W nawiązaniu do postępowania przetargowego prowadzonego pod nazwą „Przebudowa pomieszczeń budynku Urzędu Miejskiego w Wasilkowie - sala wielofunkcyjna z funkcją sali spotkań” (nr spr. BGGN.271.24.2017) działając na podstawie art. 38 ust. 2 ustawy z dnia 29 stycznia 2004 r. ustawy Prawo zamówień Publicznych (tj. Dz. U. z 2017 r., poz. 1579 ze zm.) w odpowiedzi na wniosek Wykonawcy o wyjaśnienie treści SIWZ przekazuje poniżej treść pytań wraz z odpowiedziami:

Odpowiedzi na pytania do zapytania ofertowego . Znak sprawy BGGN.271.24.2017

Ad.10

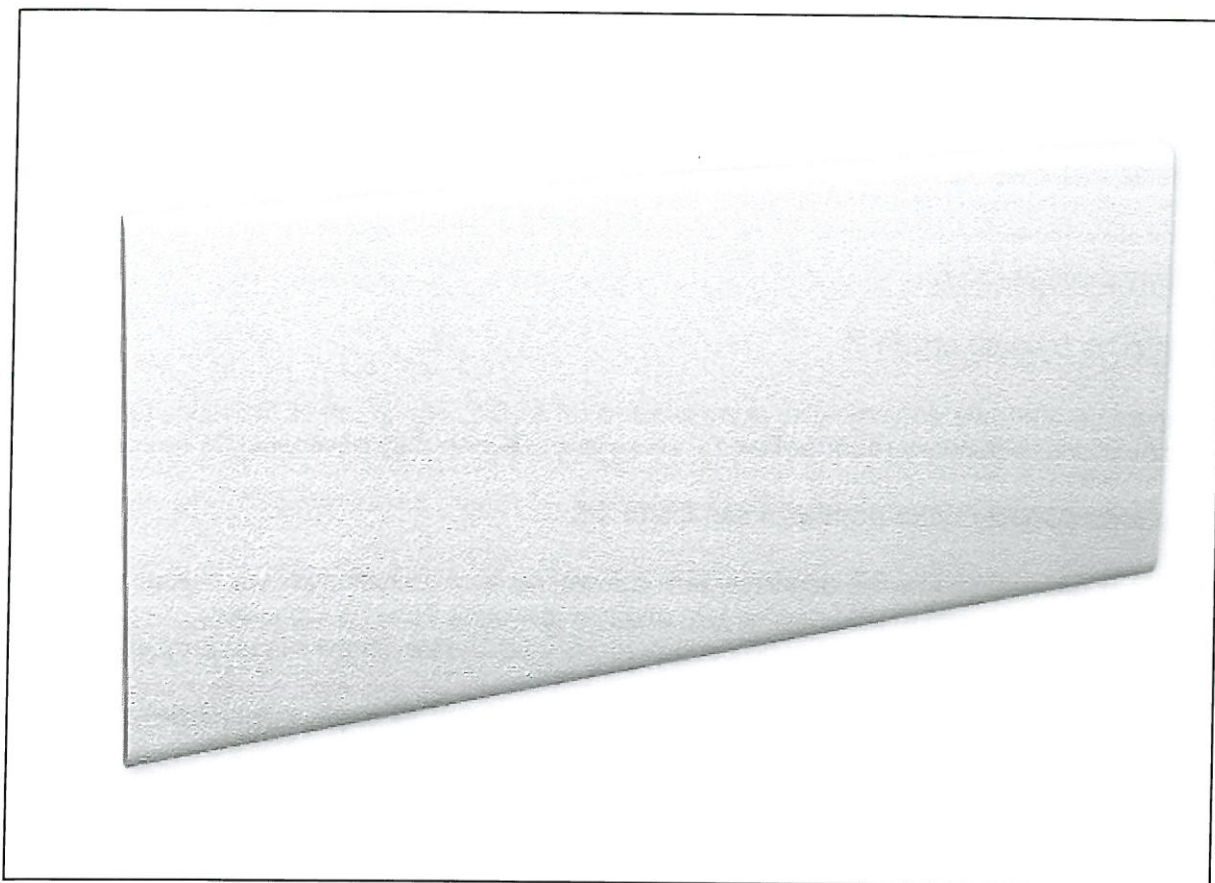
- 10.poz. 30 - okładziny ścienne akustyczne - proszę o podanie parametrów okładziny akustycznej - z czego jest zrobiona i potwierdzenie ilości okładziny

Na obecnym etapie odstąpiono od wykonania okładzin ściennych akustycznych na ścianach, nie należy ujmować w ofercie. W ofercie należy ująć szpachlowanie masą gipsową, przecieranie, gruntowanie i malowanie 2x farbą zmywalną na kolor biały, oraz dodatkowo ująć wykonanie odbojnic na wys. 110 cm od poziomu podłogi.

Ochronna płyta ścienna wykonana z odpornego, wysokojakościowego materiału, pokryta warstwą bardzo mocnego Akrylu, który chroni ściany przed uderzeniami i zadrapaniami.

Materiał: wysokiej jakości żywica winylowa z domieszką akrylu w pełni biodegradowalne,

- Wymiar: 300 cm x 130 cm,
- Grubość: 0,8 mm lub 1,5 mm,
- Możliwość docięcia płyty na dowolny rozmiar i kształt (na zamówienie).

Rys. a1, a2, 1k

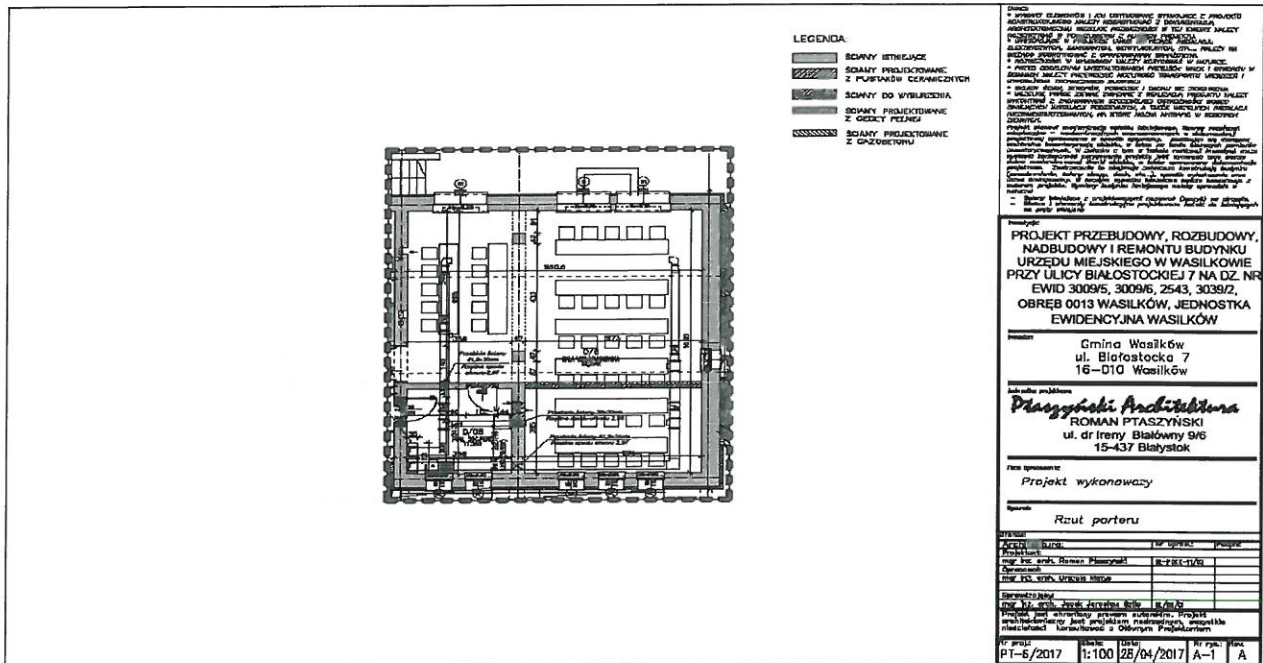
2. W wyniku wizji lokalnej uzyskano informację, że przedmiotem realizacji jest tylko sala wielofunkcyjna. Proszę o wskazanie właściwych przedmiarów robót budowlanych i branżowych, projektów oraz poprawnego opisu przedmiotu zamówienia odpowiadającego tematowi

Ad. W załącznikach do SIWZ pokazana została część budynku objęta zamówieniem .
